PIANO REGOLATORE GENERALE

del Comune di
TIONE DI TRENTO

VARIANTE 2017

**RELAZIONE INTEGRATIVA IN
RISPOSTA AL VERBALE DELLA
CONFERENZA DI
PIANIFICAZIONE**
VERBALE N. 11/2017 DEL 28 APRILE 2017

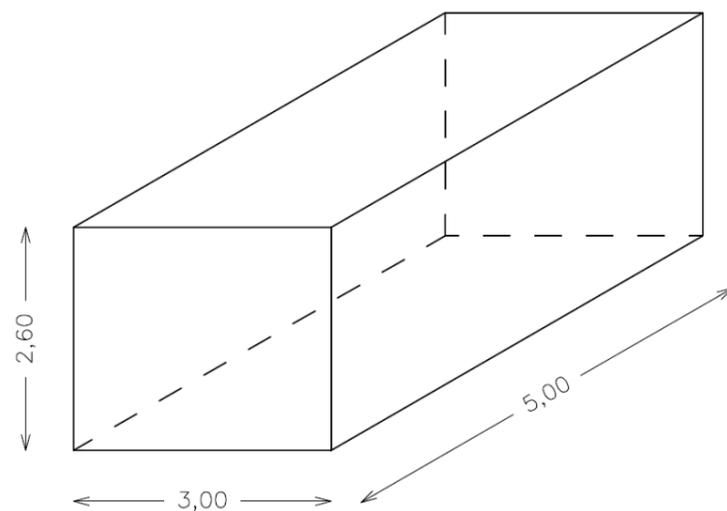
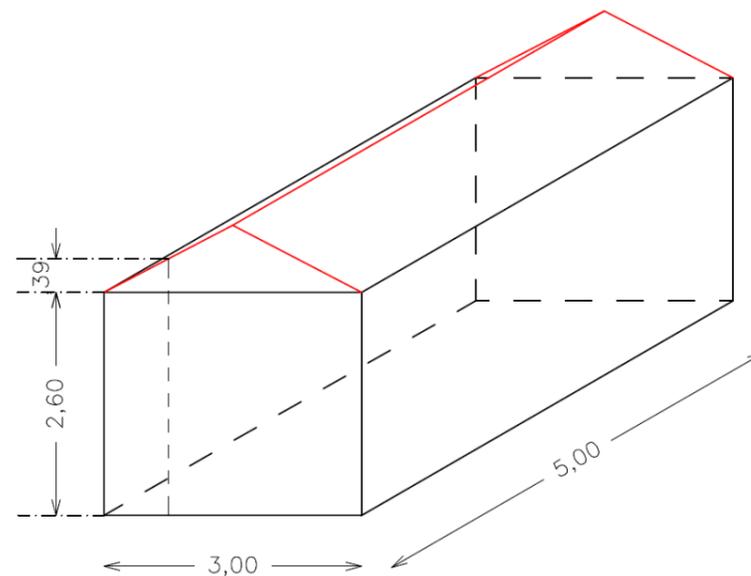
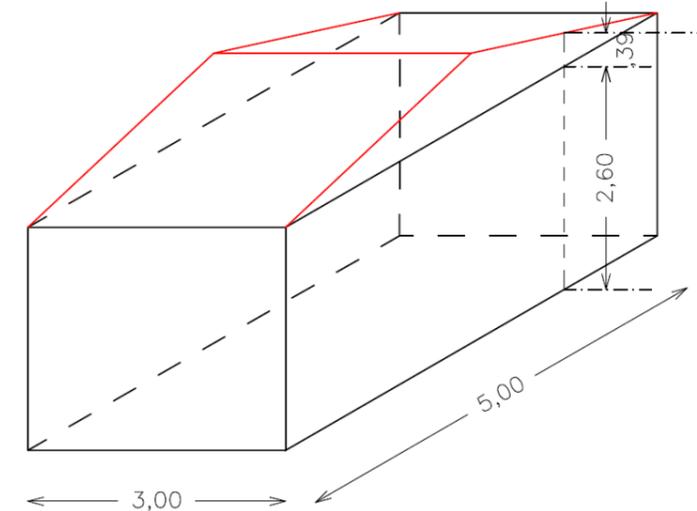
Per quanto attiene all'articolo 57 -Manufatti di pertinenza, l'incremento volumetrico del 15% in caso di riqualificazione architettonica e paesaggistica- che comunque dovrà risultare al di sotto del 20% della volumetria principale ai sensi della D.G.P n. 2023 del 3/9/2010 - appare eccessivo, soprattutto in considerazione che nello stesso articolo al comma 7 è già prevista la possibilità di incremento massimo del 20%. Per quanto riguarda la possibilità di modifica di un metro della linea naturale del terreno ai fini della realizzazione dei parcheggi interrati in "aree a verde privato" (art. 39) tale previsione, incidendo sugli indici urbanistici, risulta contrastante con la inedificabilità delle aree destinate a "verde privato".

Viste le dimensioni mediamente ridotte di questi manufatti la percentuale del 15% è stata attentamente valutata al fine di garantire alla maggior parte di questi la possibilità di rifare la copertura che costituisce spesso l'elemento principale di incoerenza architettonica e paesaggistica. Con tale percentuale si garantisce la possibilità di eliminare tetti piani in cemento o in lamiera e di realizzare falde con adeguata pendenza e coperture in coppi.

Il 15% corrisponde a 5,85 mc pari ad una sopraelevazione media massima di 40 cm.

Nello schema riportato sotto è dimostrato che per forme e dimensioni variabili l'incremento del 15% permette la realizzazione di un tetto a falde con pendenze variabili fra un massimo del 52% ed un minimo del 31% compatibili e mediabili in sede di progettazione al fine di rispettare i caratteri tipologici dell'insediamento storico.

volume 39 mc
incremento massimo 15%
pari a 5,86 mc.
corrispondente ad una sopraelevazione media di 39 cm.

realizzazione di una copertura a falde di volume pari a:
 $3*5*0,39=5,85$ mc.
Pendenza falda 52% (massima)

realizzazione di una copertura a falde di volume pari a:
 $3*5*0,39=5,85$ mc.
Pendenza falda 31% (minima)
